**„Rekonstrukce bytového domu Hálkova 624/4“**

## **VYSVĚTLENÍ, ZMĚNA NEBO DOPLNĚNÍ ZADÁVACÍ DOKUMENTACE**

### **Vysvětlení zadávací dokumentace č. 1 ze dne 10. 11. 2022**

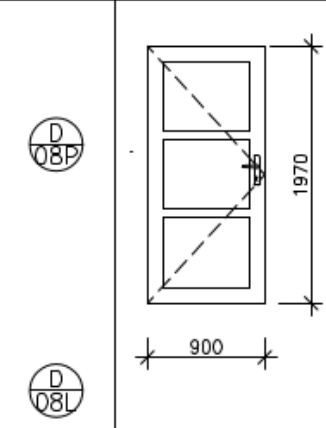
V rozpočtu je u vnitřních hliníkových dveří pozice D08 uveden 1 kus, ve výpisu 3ks.

V rozpočtu i výpisu u všech hliníkových dveří EW 30 DP 1 - ocel, v PBŘ EW 30 DP 3 - dřevo.

Zadavatel sděluje, že v této souvislosti poskytuje upravenou projektovou dokumentaci a výkaz výměr, které jsou přílohou tohoto vysvětlení.
